Stufe 2 des Chemnitzer Modells

Favorisiertes Modell

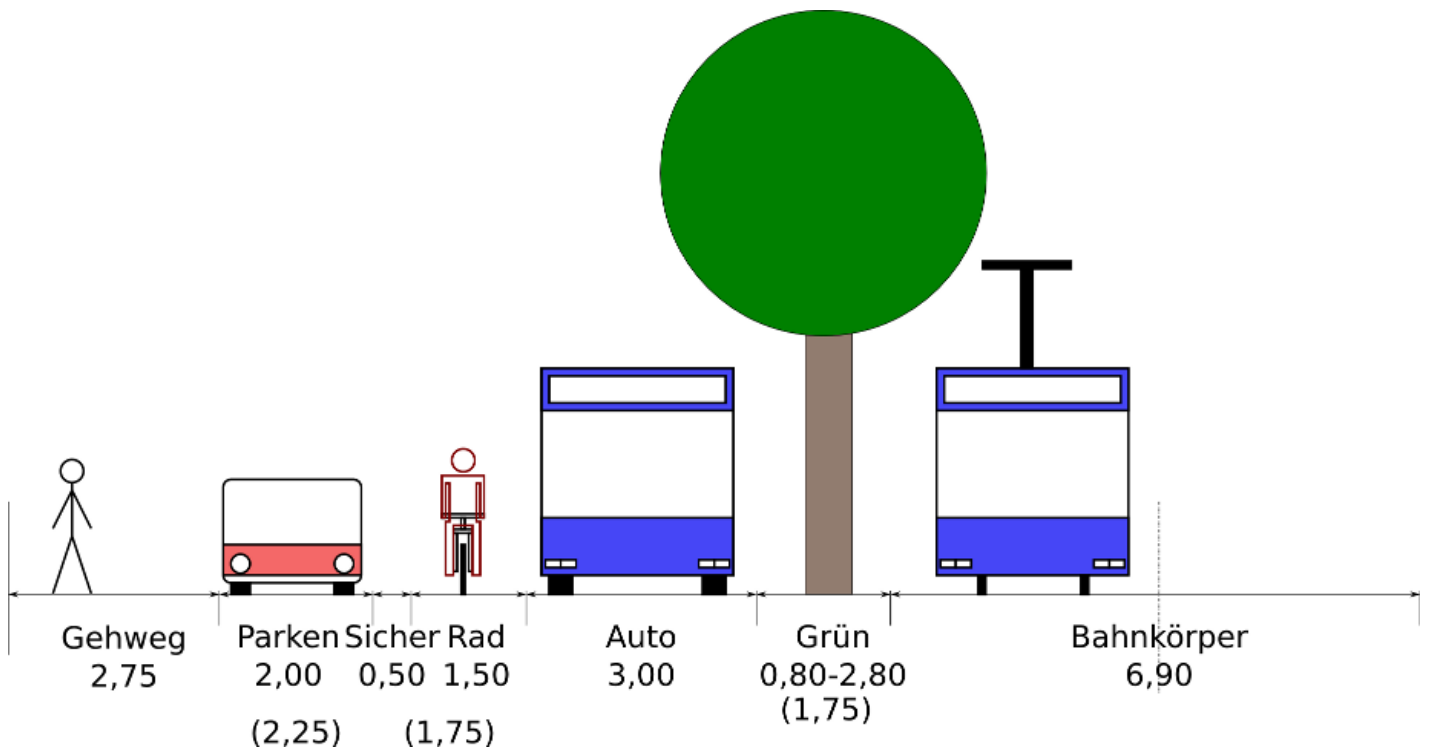
Das Strichmännlein ist 1,75 m hoch, also eher normal bis klein. Das Auto hat eine Höhe von 1,45 m und eine Breite von 1,80 m - entspricht also der Größe eines Kompaktwagens (z.B. Golf). Der Radfahrer hat ein normales Fahrrad und ist (hier) ca. 60 cm breit. Der Bus entspricht dem Querschnittsprofil eines normalen Stadtbusses von 2,50 m Breite. Ein LKW wäre etwa genau so breit (bis maximal 2,60 m wären erlaubt).

Zwischen dem parkenden Auto und dem Radfahrer ist rund 1,00 m Abstand. Dieser eine Meter ist das Minimum, was man als Radfahrer gegenüber parkenden Fahrzeugen einhalten soll. Hält man weniger Abstand, so hat man bei sich plötzlich öffnenden Türen recht wenig Chancen. Und auch vor Gericht würde man (wie schon von OLGs bestätigt, z.B. OLG Düsseldorf, Az. 1 U 158/03) nicht schuldfrei stehen.

Zum Bus bleiben dann weitere 1,50 m Abstand. Das ist wiederum der geringste Abstand, den Gerichte regelmäßig als sicheren Überholabstand anerkennen. (z.B. OLG Saarbrücken, Az. 3 U 141/79)

Die hier dargestellte Aufteilung stellt also das Minimum dessen dar, was erlaubt ist, wenn der KFZ-Verkehr an den Radfahrern legal vorbeifahren will und der Radfahrer gleichzeitig seine Pflicht zum Eigenschutz wahrnimmt!

Insgesamt hat der Radfahrer also einen Sicherheitsabstand von 2,50 m, den er bzw. sie, links oder rechts verteilen kann.

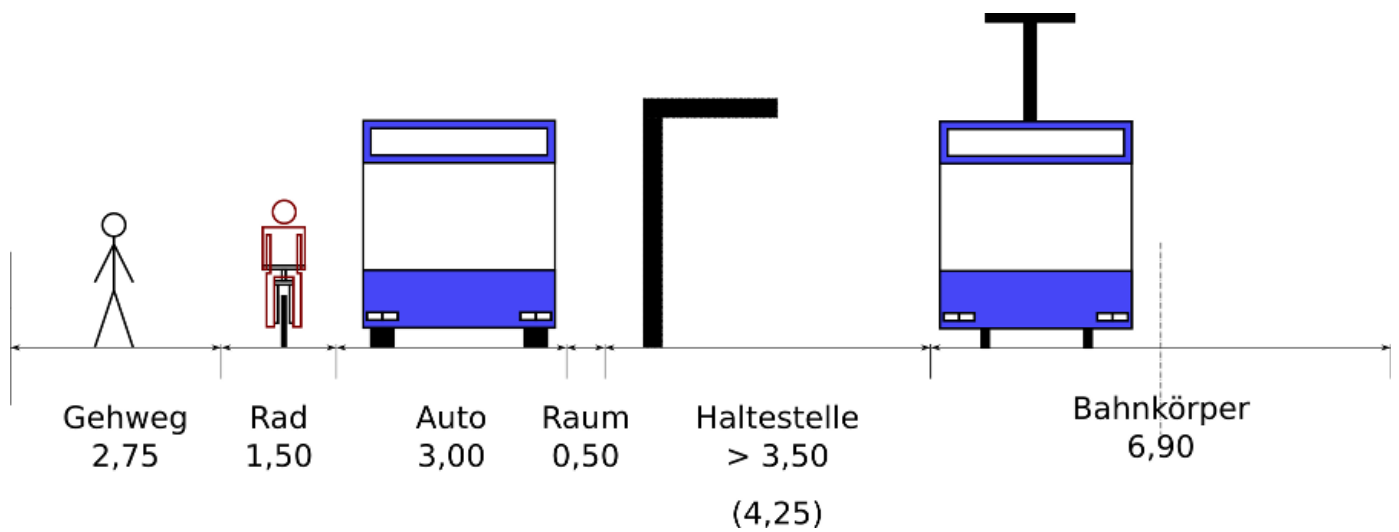
Die beteiligten Personen und Fahrzeuge sind die gleichen geblieben. Neu ist nun ein Sicherheitsstreifen von 50 cm, der zwischen Parkstreifen und dem nun angelegten **Schutzstreifen** eingebaut wird.

Da der mittlere Bereich der Straße ein wenig breiter werden muss, müssen alle anderen Streifen abgeben. Die Mindestbreite von 80 cm für den Grünstreifen reicht nicht aus, wenn da wirklich wieder Bäume hin sollen. Es müssen mindestens 1,50 m Abstand zwischen Bahn und Baumstamm eingehalten werden. In sofern ist die hier angenommene Breite von 1,75 m realistischer, wenn nicht sogar immer noch zu schmal, da ein LKW mindestens 30 cm (regelmäßig sogar 50 cm) Abstand zu den Bäumen halten können muss.

Zwischen dem Parkenden und dem vorbeifahrenden Bus sind jetzt nur noch 2,50 m anstatt 3,25 m Platz. Der Radfahrer selbst hat eine Breite von ca. 70 cm (wenn er oder sie sich sehr schmal macht). Bleiben noch 1,70 m die er/sie links oder rechts verteilen kann.

Hält er also den empfohlenen Mindestabstand von 1,00 m zu den parkenden Fahrzeugen ein, bleiben nur noch 70 cm bis zum Bus. Ob der Busfahrer weiß, dass er da eigentlich nicht überholen darf? (Ja - jetzt ist es ein Überholen und kein Vorbeifahren mehr, weil ein Schutzstreifen ein Teil der Fahrbahn ist, der Radfahrstreifen war es nicht!)

Hält sie jedoch weiter rechts, um nicht sooo knapp überholt zu werden, bleiben nur noch 20 cm bis zu den Autos. Wenn da eine Tür aufgeht, geht die Schuld ganz sicher zu 100% zur Radfahrerin.

Quelle: Bildmontage basierend auf Stufe 2, Variantenbetrachtung Querschnitt Reichenhainer Str.

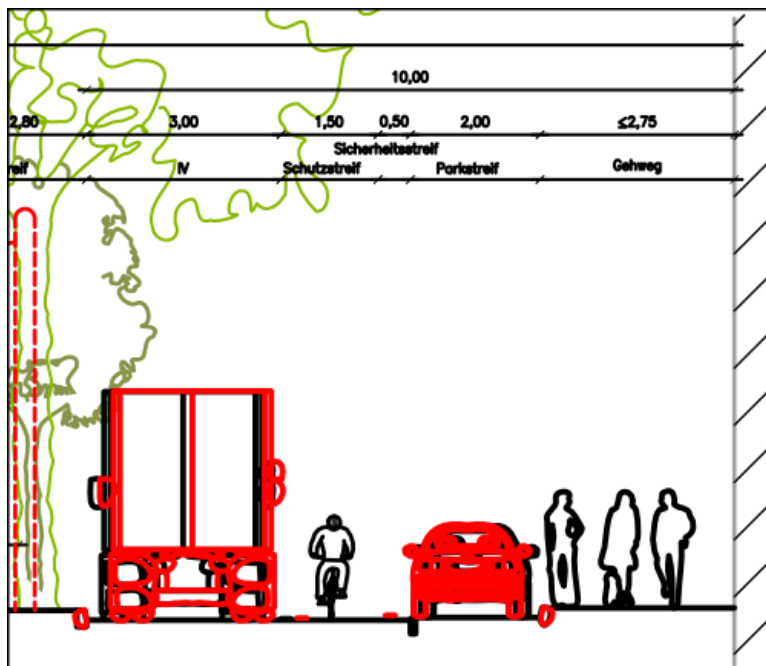
Schaut man sich das original [PDF](#) an, so stellt man fest, dass das mittlere Bild ein wenig breiter ist als die beiden anderen. Das liegt daran, dass dort von 32 m Straßenbreite ausgegangen wird. Die anderen stellen jeweils nur 30 m Breite dar. Damit wirkt das alles ein wenig geräumiger.

Nicht ganz auf den ersten Blick ersichtlich sind Fahrspur des LKW und Parkposition des PKW. Auf dem mittleren Bild fährt der LKW deutlich näher an der linken Bordsteinkante und auch der PKW parkt näher am Bordstein. Aber warum sollten beide das tun? Die Bäume werden später deutlich näher an der Fahrbahn stehen als jetzt. Und die Bordsteinkanten werden sicherlich erneuert und können dann vermutlich viel schlechter überfahren werden als heute.

In der Skizze wirkt der Platz für den Radfahrer also größer als er in der Praxis sein wird. Rückt man den LKW und PKW an die entsprechende Stelle wie im ersten Bild, so müsste das so aussehen:

Die roten Fahrzeuge und die kleinen roten Markierungen entsprechen denen, wie sie im ersten Bild angeordnet waren. Man sieht an den (übernommenen) Park- und Fahrstreifenmarkierungen auch gut, dass der übrige Bereich für den Radverkehr also noch einmal wesentlich schmaler wird, als er aufgrund der Markierungen wirklich sein würde.

Unklar ist, ob es überhaupt zulässig ist, neben einem nur 3 m breiten Fahrstreifen einen so schmalen Schutzstreifen abzumarkieren. Sicheres Überholen von Radfahrern ist da jedenfalls nicht möglich. Im Moment kann ich dazu nichts finden. Irgendwer?
